ÚZEMNÍ PLÁN MĚSTA BRNA

Textová část Odůvodnění

Kapitola 18 Rozhodnutí o námitkách (včetně odůvodnění)

Svazek Nb13 *(bez osobních údajů)*

STAVBA V PROLUCE DLE NOVÉHO ÚP 01

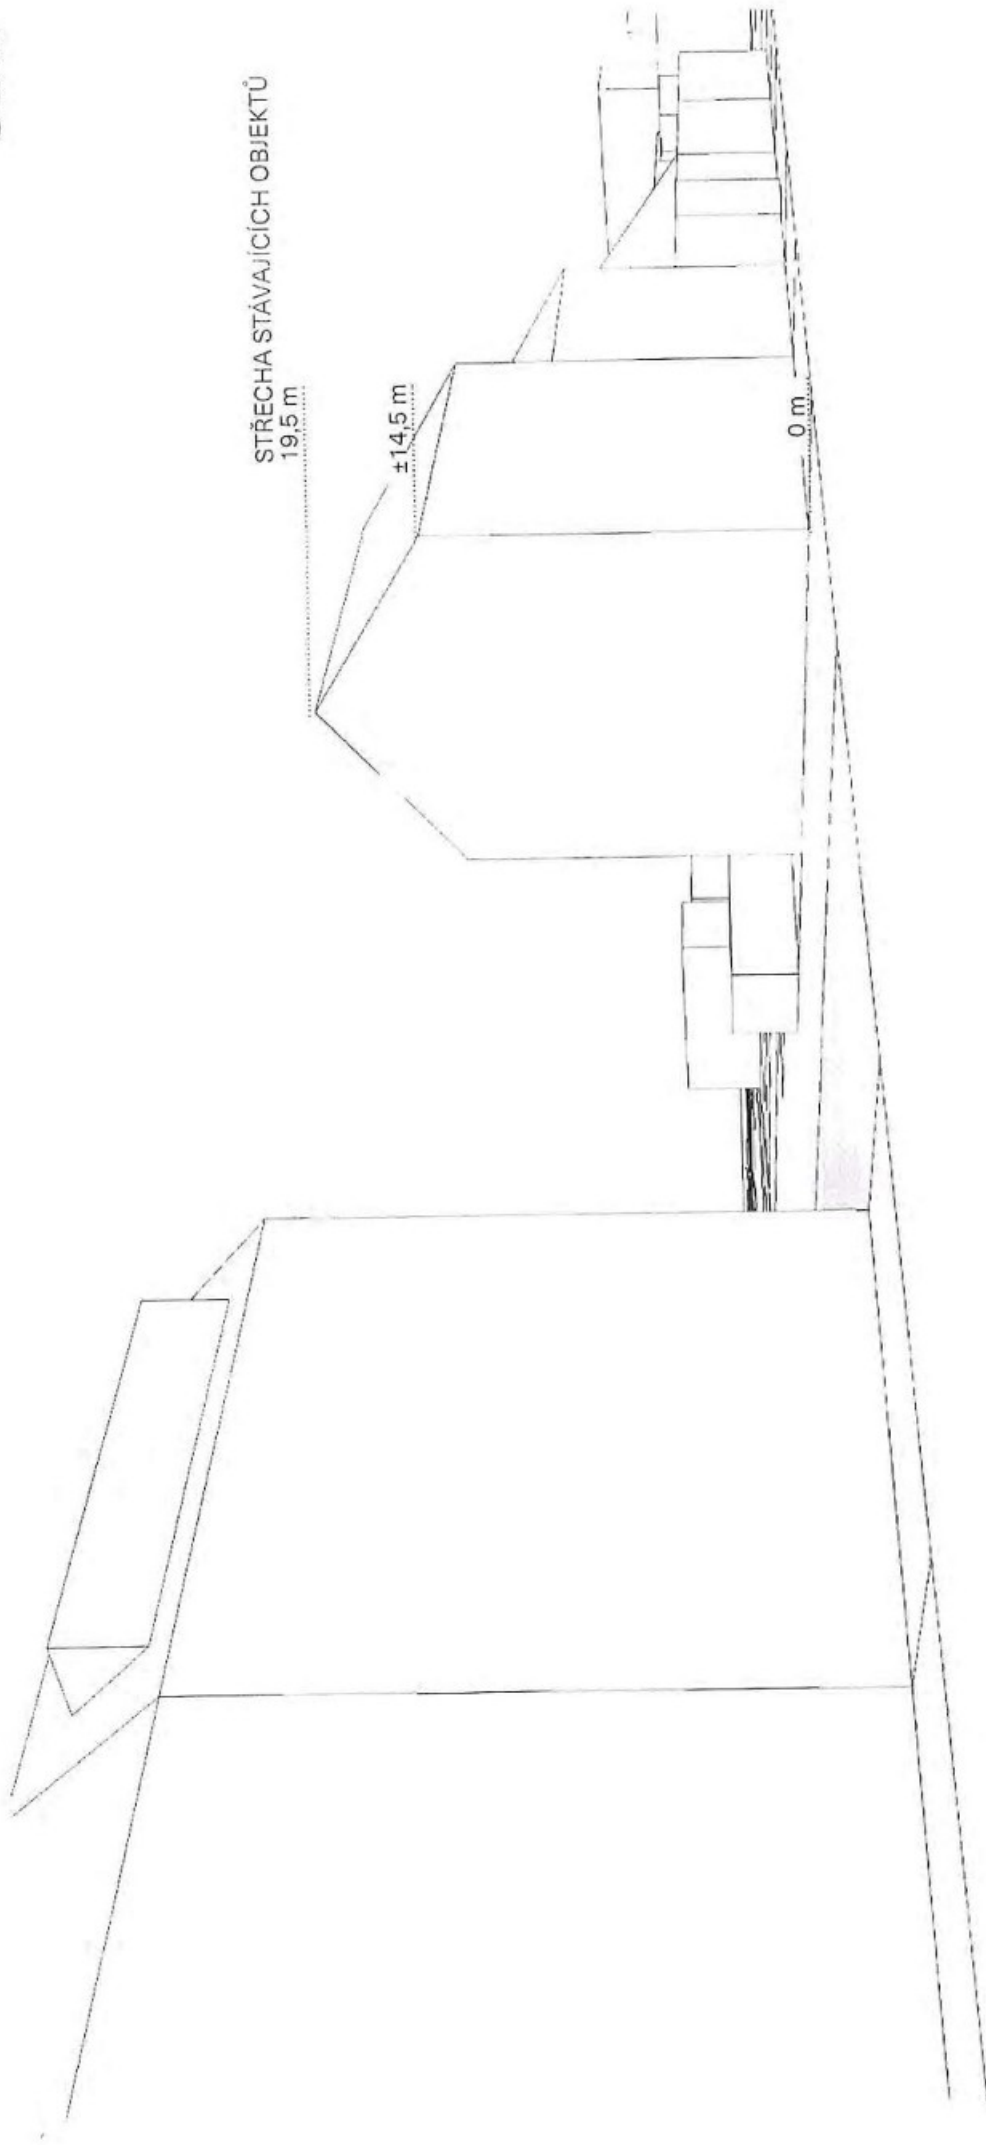
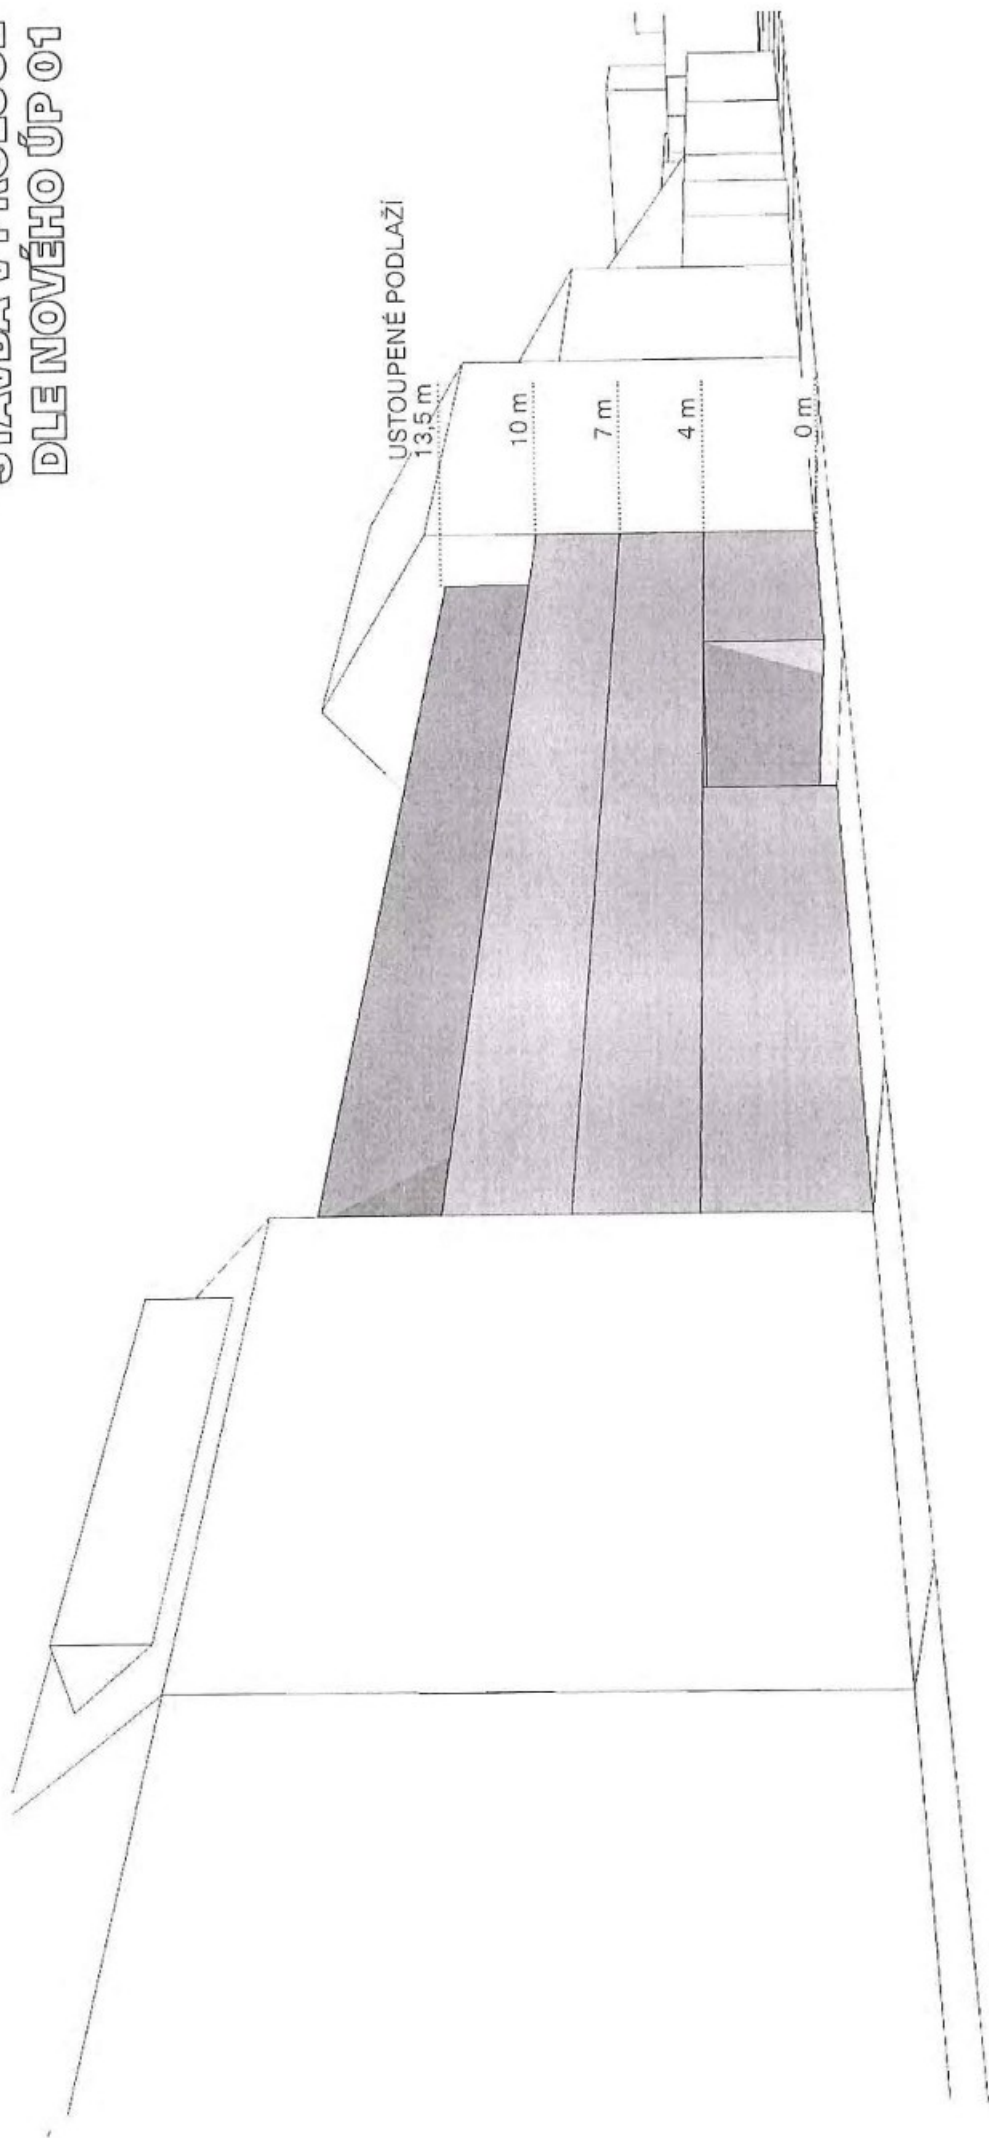
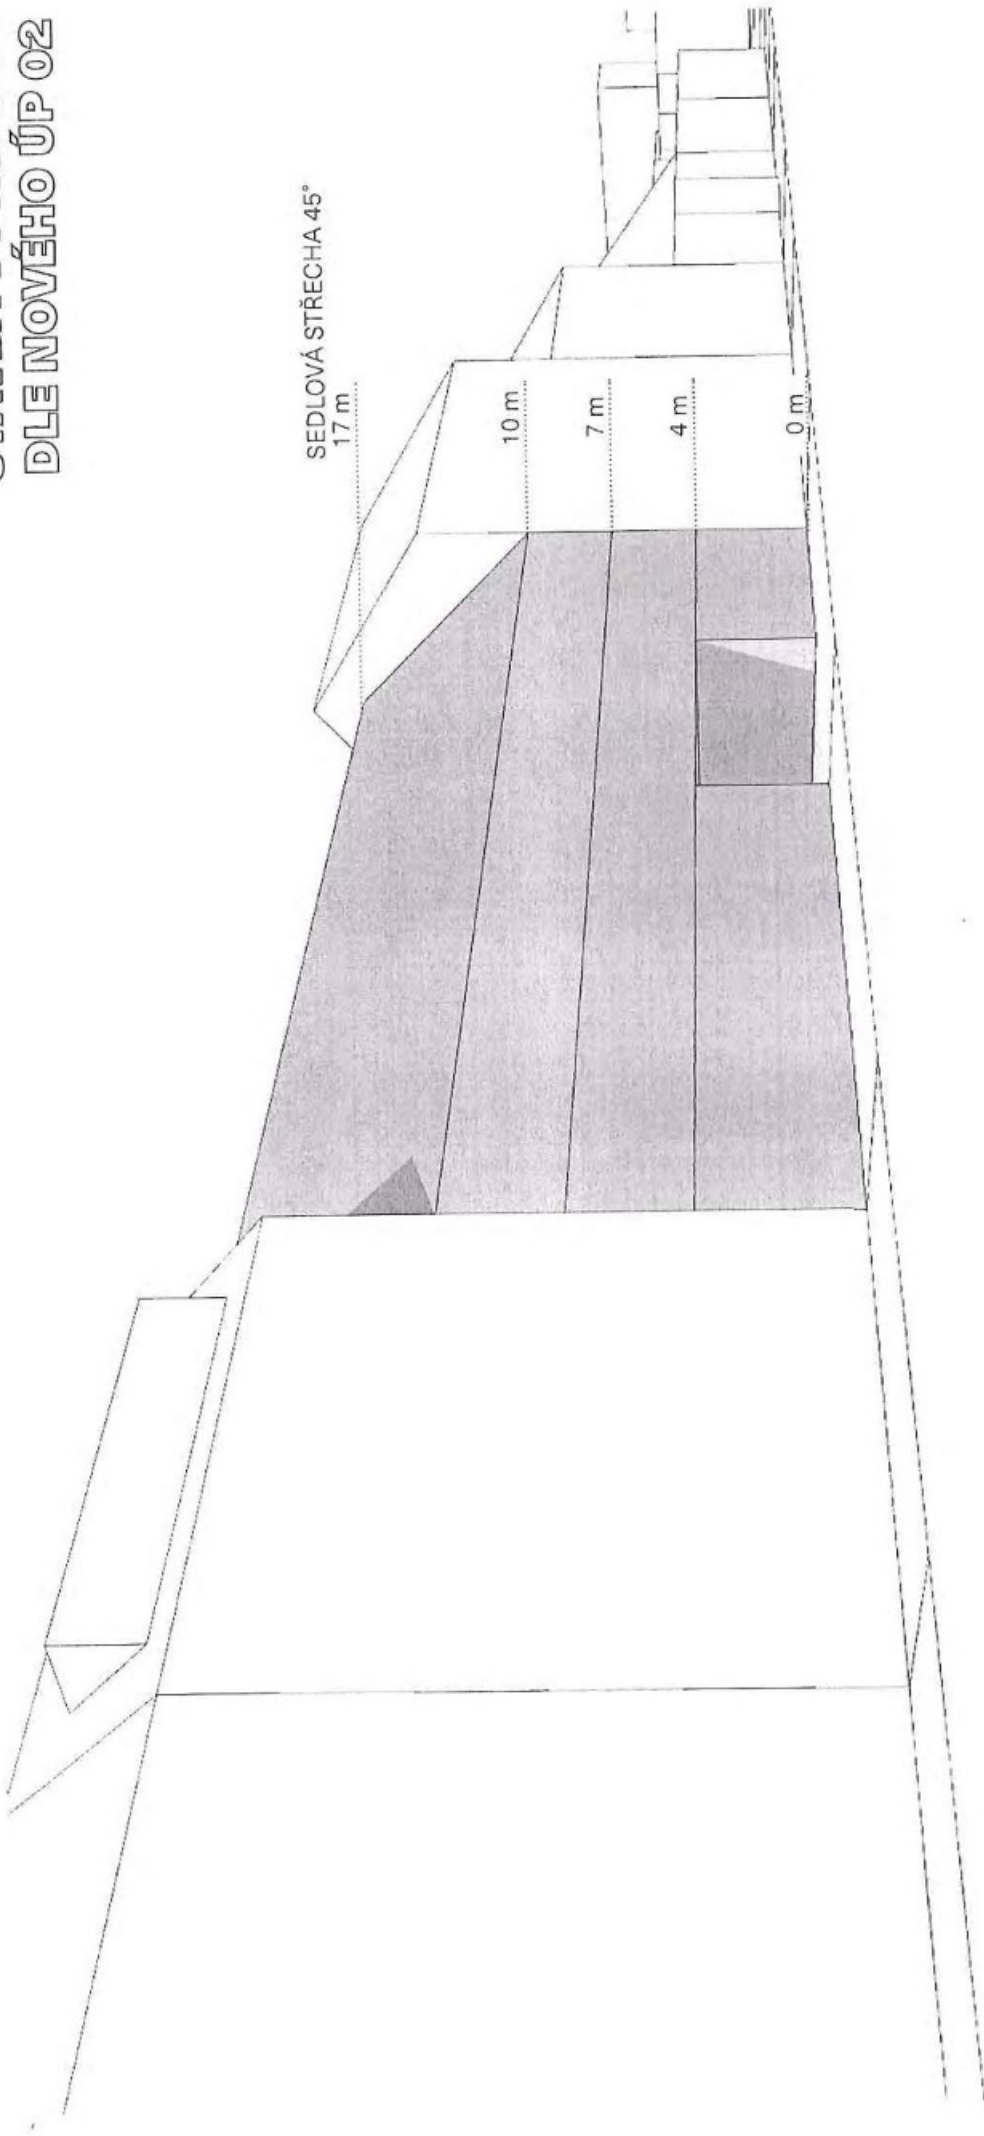
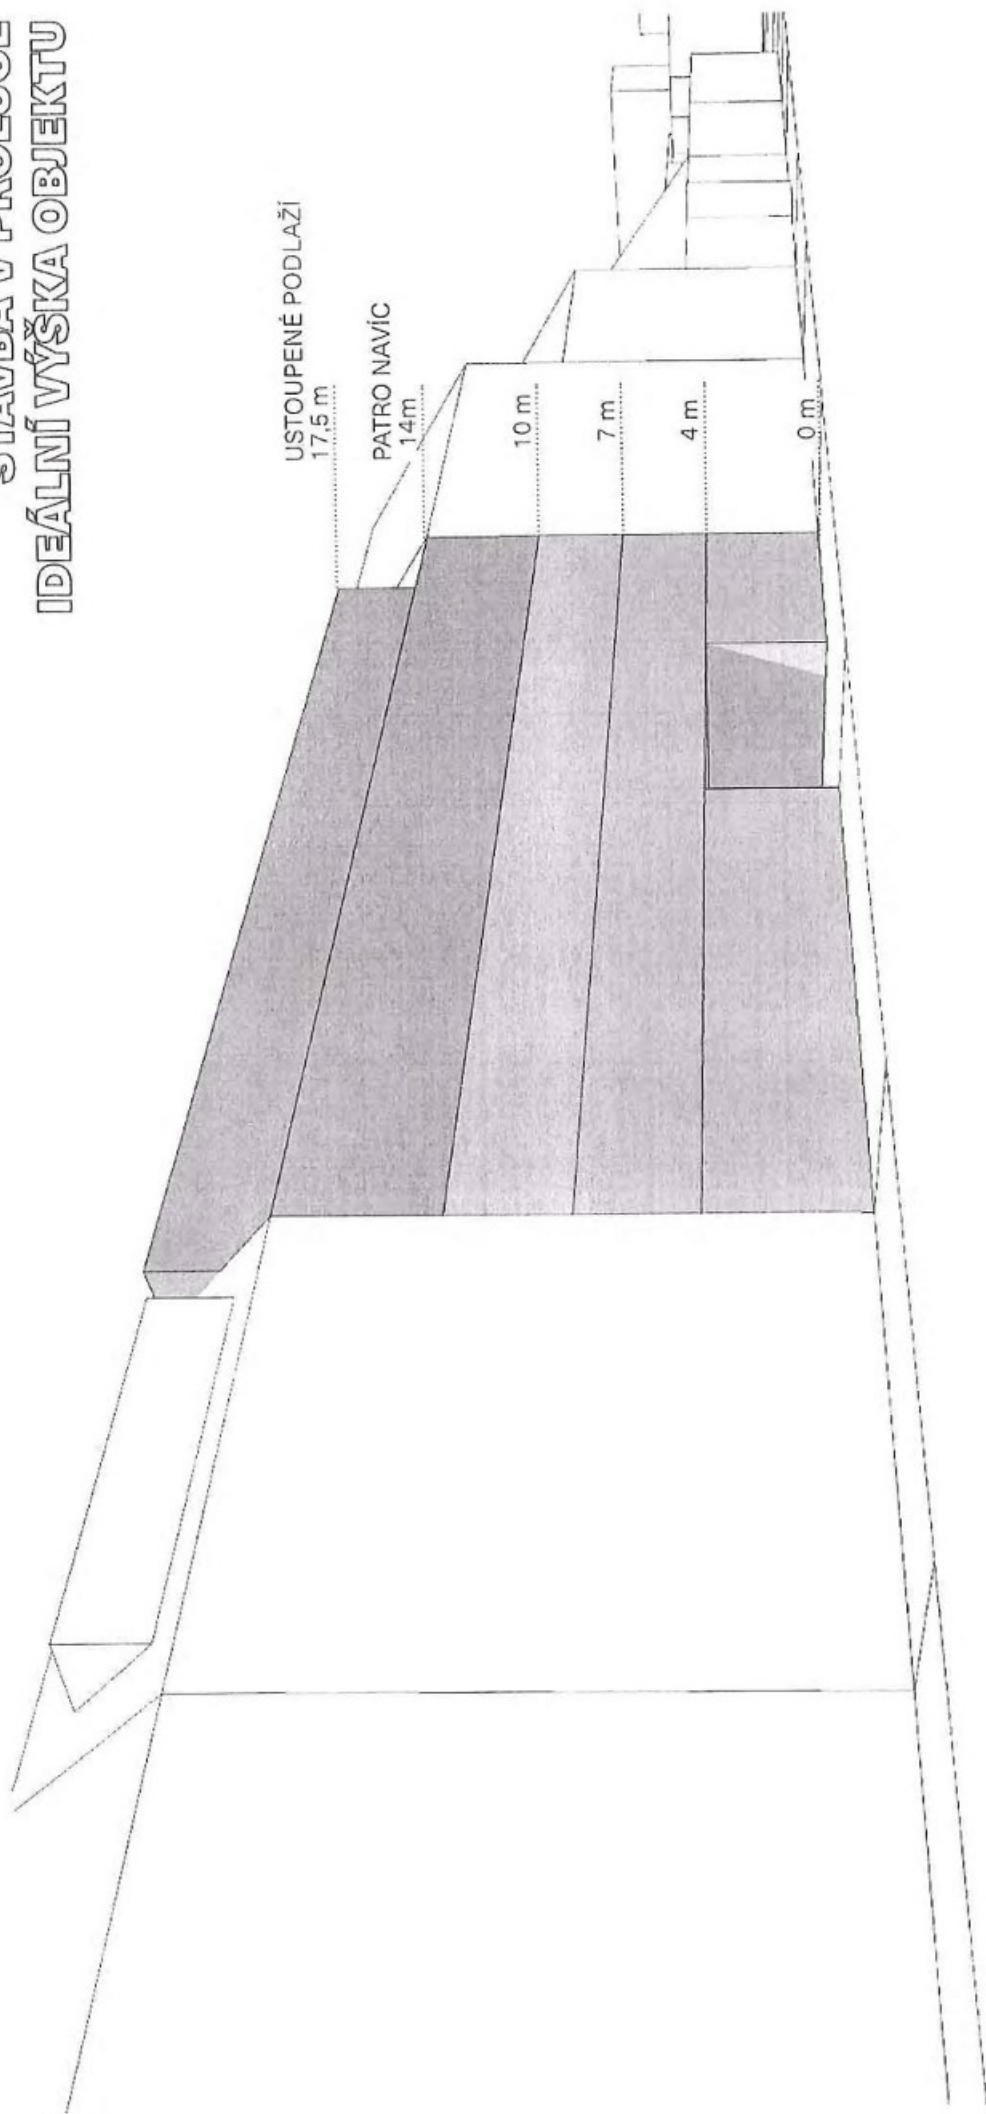
Minimální plošné zastoupení zeleně v plochách smíšených obytných je stanoveno v rozsahu 30 % pro disponibilní pozemky stavebního záměru a pro plochu současně.

Takto stanovené minimální plošné zastoupení zeleně na terénu není třeba dodržet v následujících odůvodněných případech:

- v případě přiměřené kompenzace zeleně na střešní konstrukci s funkčními vegetačními úpravami charakteru zeleně na konstrukci intenzivní, které plně nahrazuje funkci zeleně na rostelem terénu a která umožňuje růst bylinným i dřevinným vegetačním prvům, nebo
- u záměrů ve stávající husté kompaktní zástavbě na základě individuálního vyhodnocení, zda navrhované řešení výrazně nenaruší podíl zastavěných a nezastavěných pozemků v ploše, nebo
- pokud by v důsledku uvedeného požadavku v území vznikala urbanisticky nelogická řešení v území (např. zástavba nároží v blokové zástavbě, nerovnoměrná či jinak problematická parcelace), nebo
- pokud je množství zeleně přiměřeně kompenzováno na okolních veřejných prostranstvích.
